柏崎刈羽原子力発電所 第7号機 審査会合のコメント回答について

2020年5月13日
東京電力ホールディングス株式会社

本日のご説明内容

▶ 原子力発電所の新規制基準適合性に係る審査会合のコメント回答

施設の設置区間の地下水位設定と観測地下水水位との関係（前回審査会合時）

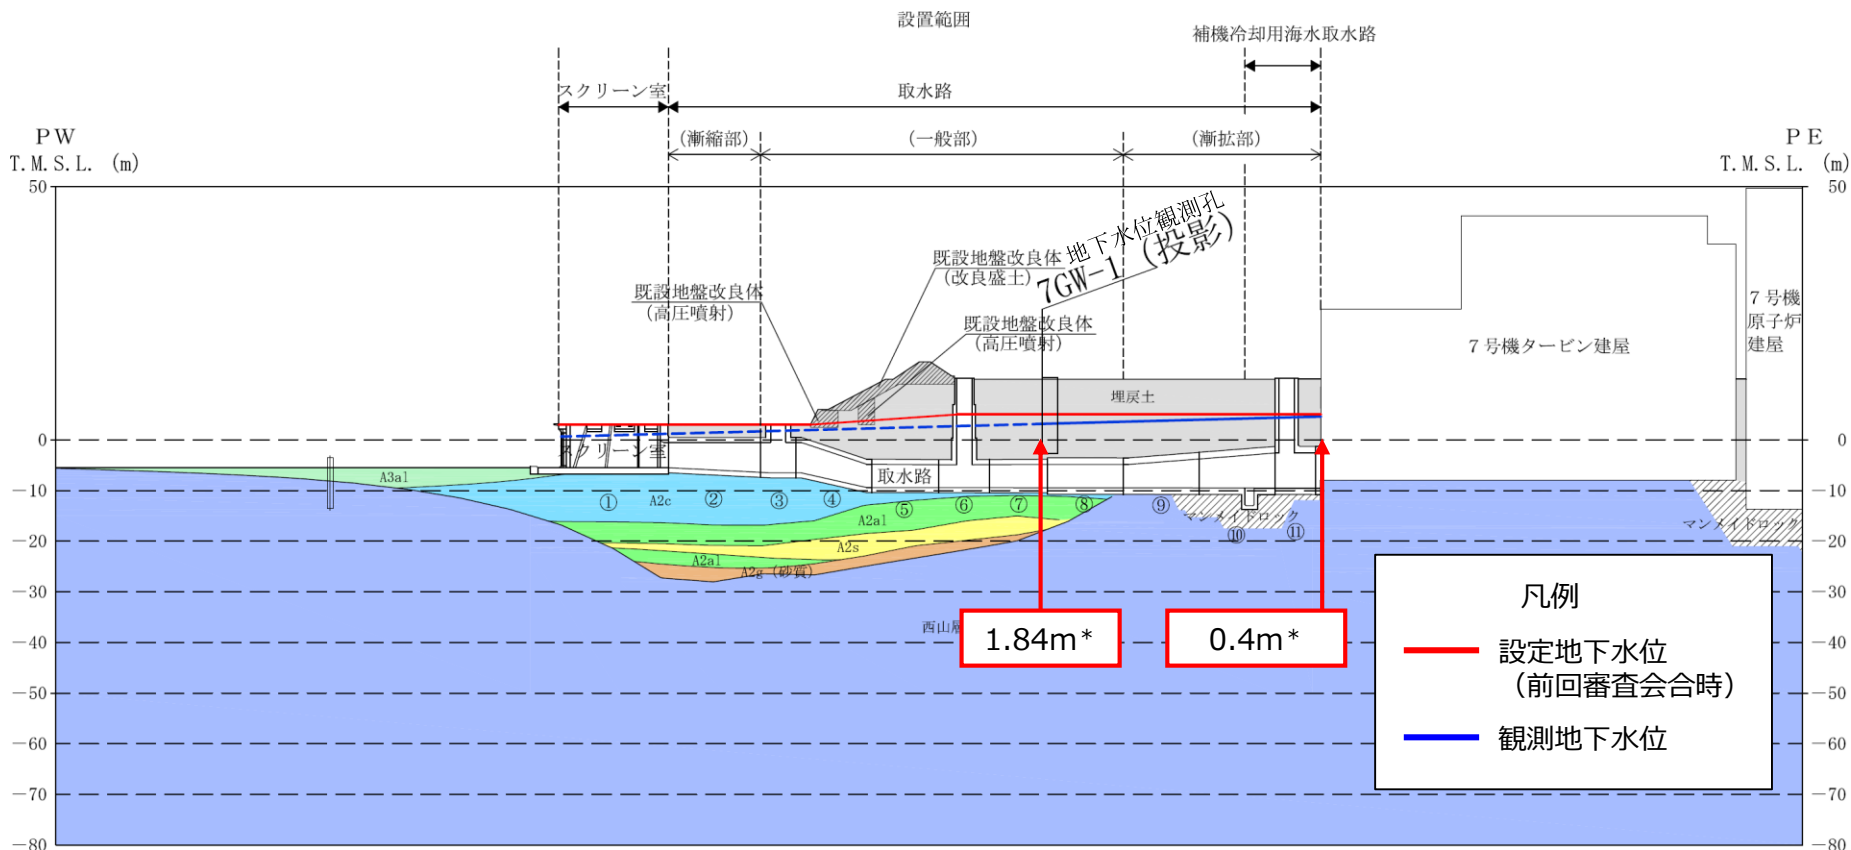
取水路のように延長の長い施設については、その設置区間内での最小余裕を提示し説明すること。その上で、地下水位の上昇要因及び変動要因を考慮した地下水位とするためには、どの程度の余裕を設計用地下水位にもたせる必要があるかも合わせて説明すること。

補機冷却用海水取水路及びその近傍の取水路の一部の設計用地下水位について、周辺地下水位の観測をしていないこと、取水路周辺の汀線平行方向の地下水位の変化が小さいことを踏まえ、T.M.S.L.+5.0mとすることの妥当性を説明すること。

- ご指摘を踏まえ、取水路のように延長の長い施設については、その設置区間内での最小余裕を整理した。

注記* : 図中の数値は、観測地下水水位と設計地下水水位との差分（裕度）を示す。

敷地内の観測地下水位

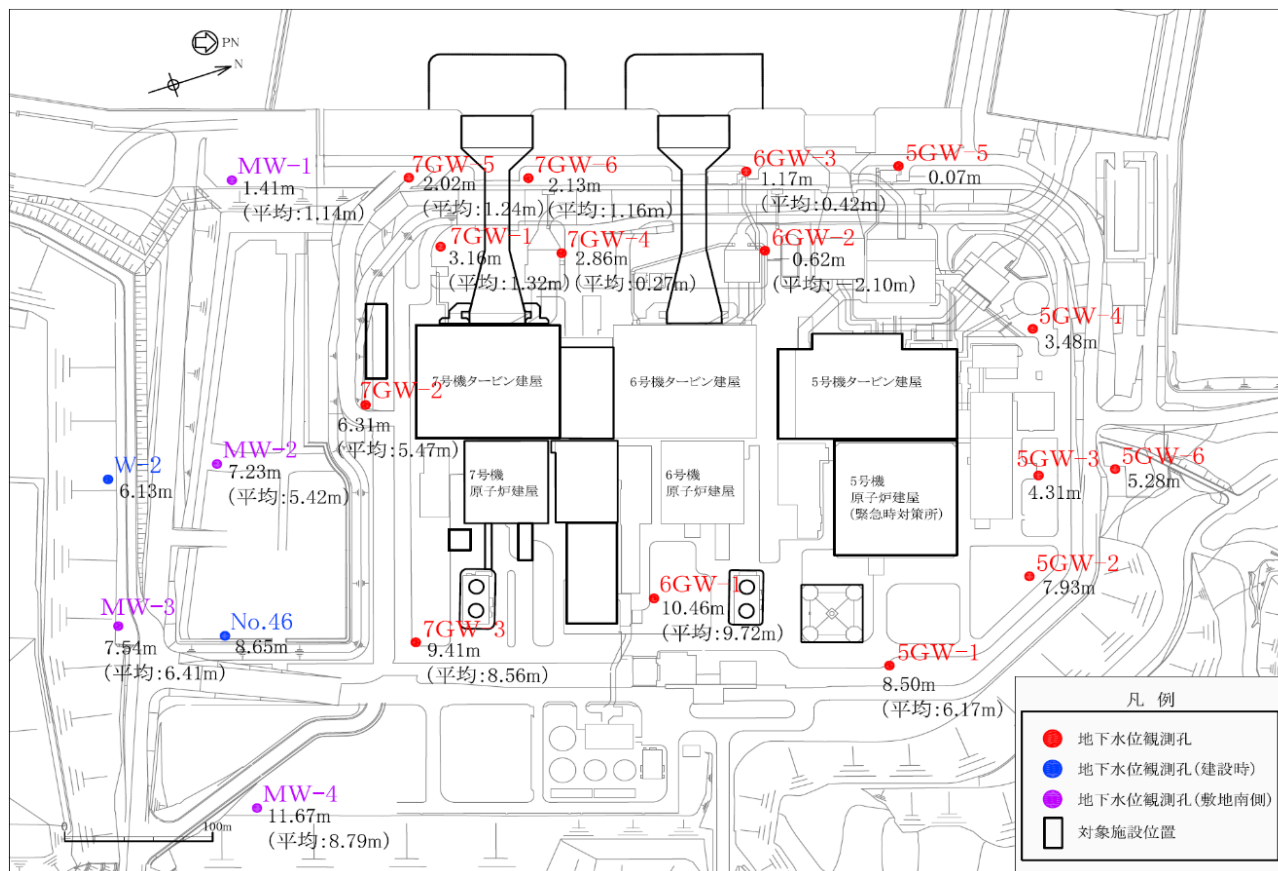
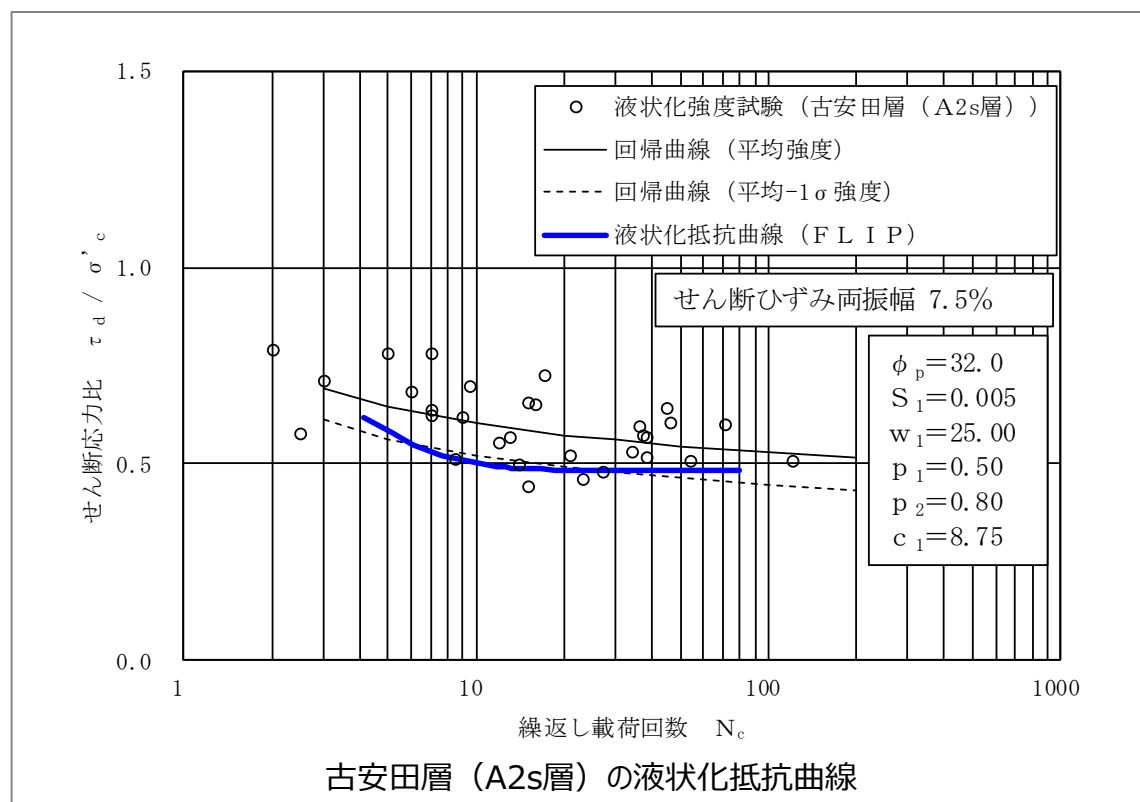
土木構造物の耐震評価における地下水位について、7号機施設及び6号機施設で同じとする根拠を説明すること。

- 6号機施設については、観測記録から7号機施設よりも地下水位が低い傾向が確認できるが、保守的に7号機施設と同じ地下水位設定とする。

地下水位の傾向
7号機施設 > 6号機施設

【取水路区間】
7号機施設の最高地下水位
3.16m (7GW-1)

6号機施設の最高地下水位
1.17m (6GW-3)

A2s層の液状化強度試験供試体の採取位置

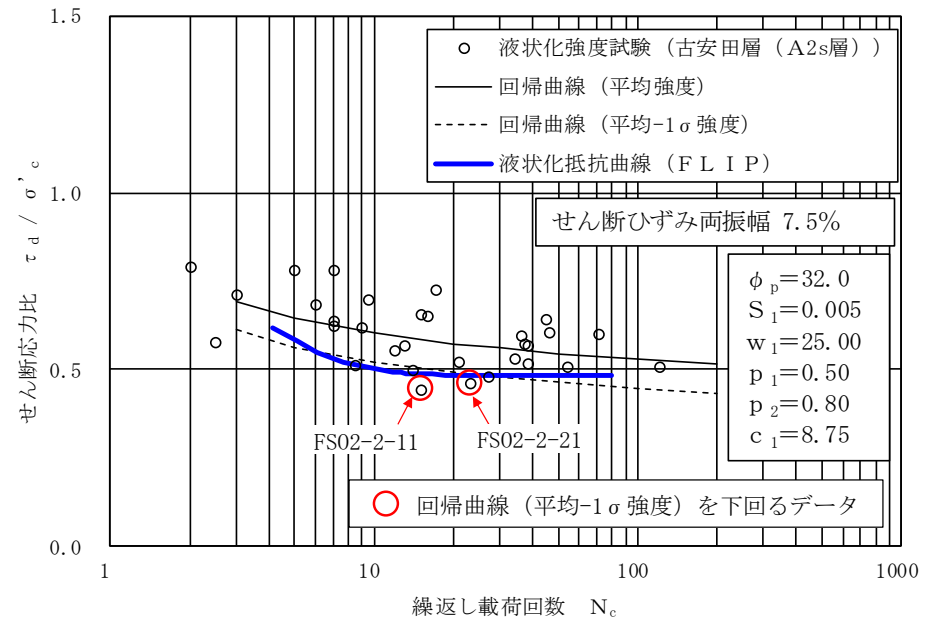
古安田層（A2s層）の液状化強度特性について、液状化抵抗曲線を下回る試験データの採取位置及び代表性を示すとともに、液状化抵抗曲線を下回る試験データが各施設の耐震設計に及ぼす影響の検討の要否を説明すること。

- A2s層の液状化強度試験結果における、液状化強度曲線の回帰曲線(平均-1 σ 強度)を下回る2つの供試体(FSO2-2-11,FSO2-2-21)について詳細に検討する。
- A2s層の液状化強度曲線の回帰曲線(平均-1 σ 強度)を下回る供試体は、7号機のスクリーン室・取水路の近傍で採取されており、当該供試体の土質性状及び採取箇所地層の連続性について検討する。

再現解析における南断面の鉛直変位の考察

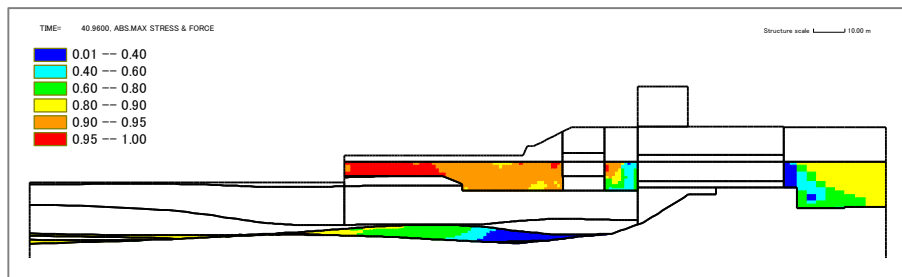
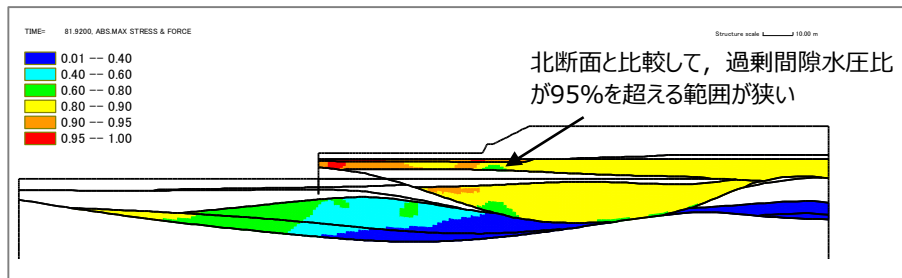
新潟県中越沖地震時の実測と再現解析結果の鉛直変位における比較について、基本ケースと平均値ケース、実測値と解析結果に差が生じていない理由を詳細に説明すること。また、最大過剰間隙水圧比及び最大せん断ひずみと地盤変位との関係性について説明すること。

設定した減衰定数の保守性及び適用性について、考察して説明すること。

- 南側断面は、北断面と比較して過剰間隙水圧が95%を超える範囲が狭いため、側方流動による鉛直変位量が比較的小さく、基本ケースと平均値ケースとの間の差異が小さくなったものと考えられる。
- 再現解析において、有効応力解析コード（FLIP）は、地表面が海側に変形した実測値の傾向を再現できており、再現解析の変形量が実測値を概ね上回る評価ができていることから、適用している減衰定数と解析用物性値は、耐震評価を実施する上で保守性を有しており、適用性があると判断できる。

北断面と比較して、過剰間隙水圧比が95%を超える範囲が狭い

妥当性確認の一例（K6,7 海水貯留堰）

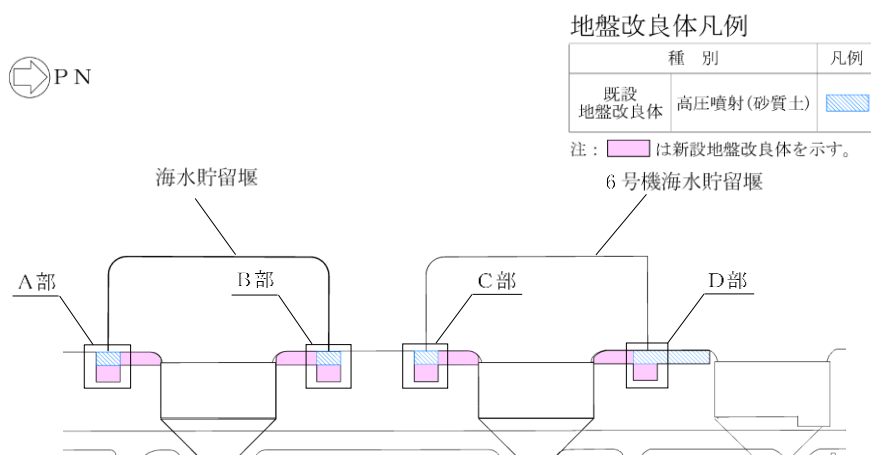
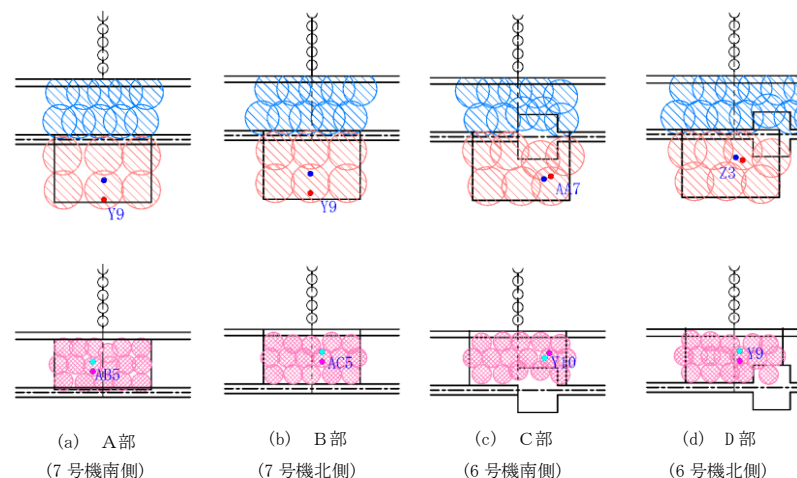
地盤改良体の物性値の確認方法について、施工工法ごとに試験の方法、試験体の採取位置の考え方及び施工管理基準を説明すること。

- 新設地盤改良体の中で、竣工後の事後調査により、物性値が得られたものについては、設計値と調査結果を比較し、設計値に基づく物性値の妥当性を確認する。

設計値以上の強度と剛性を有していることを確認

変形の抑制効果の確認（回答4-2）

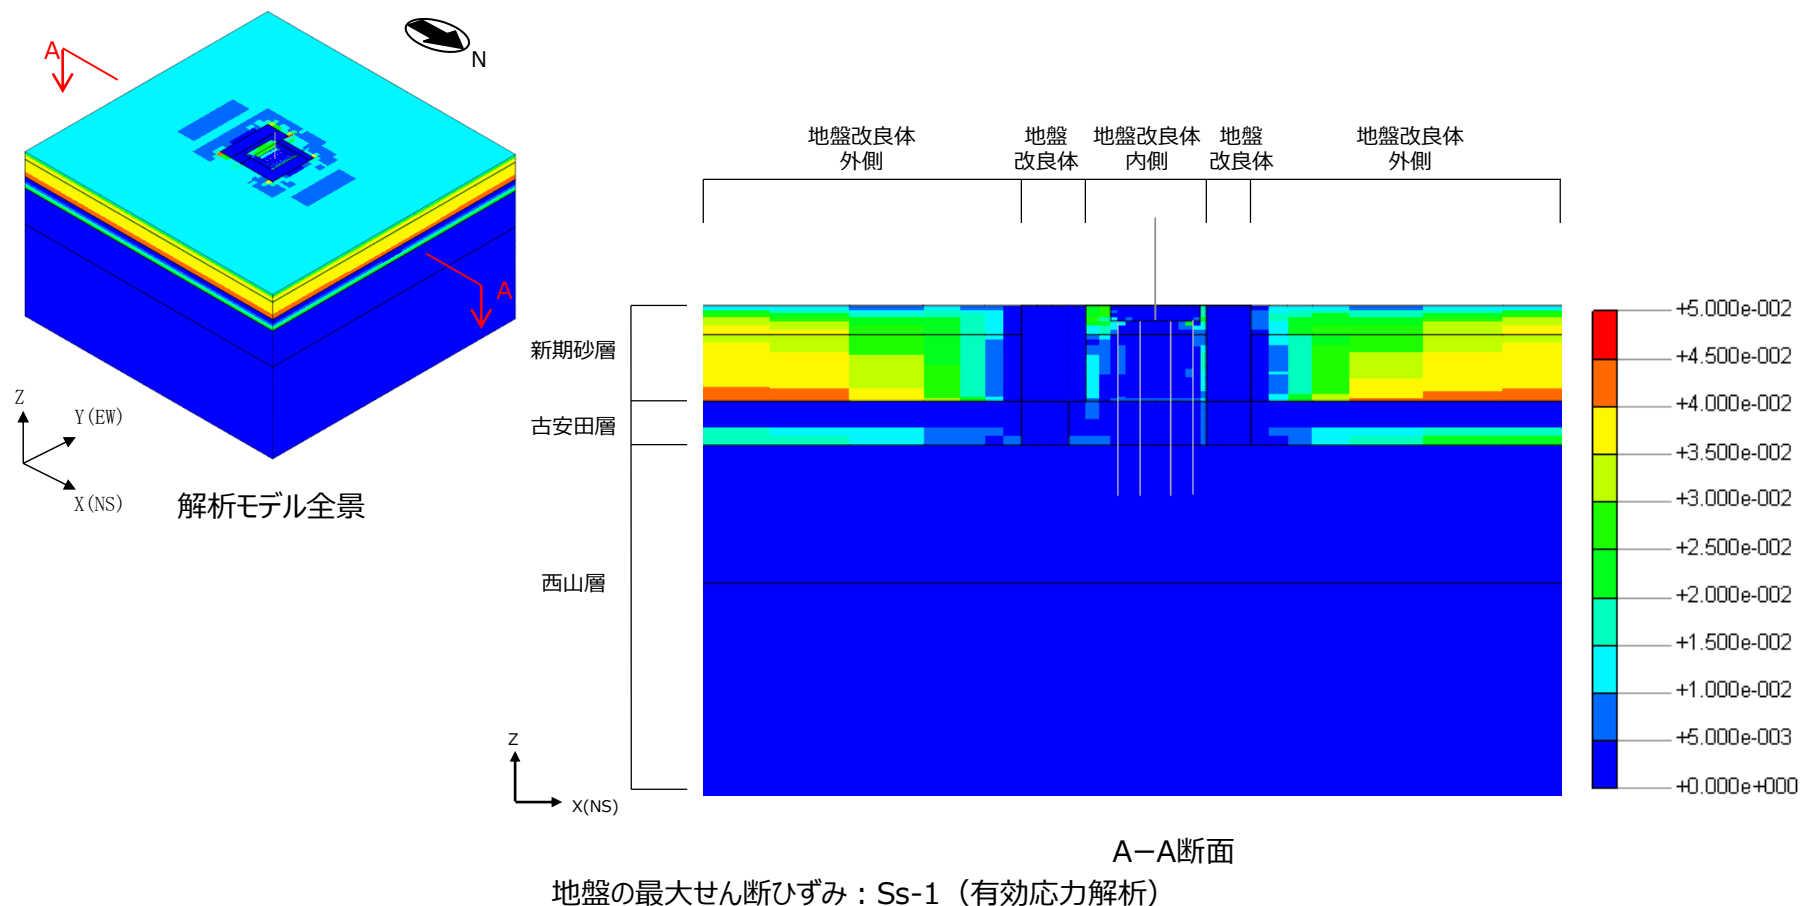
液状化の影響を考慮した各施設の設計について、対策工の実施範囲、物性値の設定等の設計の考え方及び評価対象施設の設計結果を含む対策工の成立性を説明すること。また、埋戻土層等の対策工について、適切な範囲、仕様等を考慮した保守的な設計としていることを説明すること。

- 基準地震動Ss発生時、地盤改良体外側の周辺地盤が大きくひずむ（変形する）のに対し、地盤改良体内側の装置基礎直下地盤では地盤改良体が水平変形を拘束することにより、ひずみ（変形）を抑制できていることを確認した。
